改善箇所説明図

フードエアインテークガーニッシュ

フードエアインテークガーニッシュ取付部

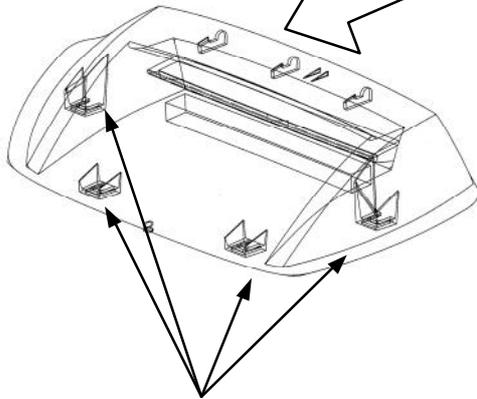
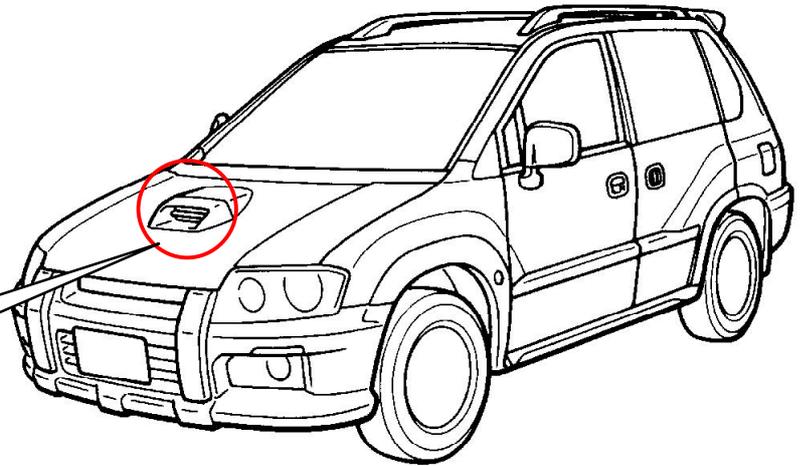
インタークーラーの空気吸入口(フードエアインテークガーニッシュ)の取付部の形状が不適切なため、エンジンルームからの熱等により取付部が変形し、高い応力が発生するものがある。そのため、そのままの状態で使用を続けると、伸縮の繰返しにより当該取付部に亀裂が発生し、最悪の場合、走行中にフードエアインテークガーニッシュが脱落し、他の交通の妨げとなるおそれがある。

全車両、フードエアインテークガーニッシュを対策品と交換する。
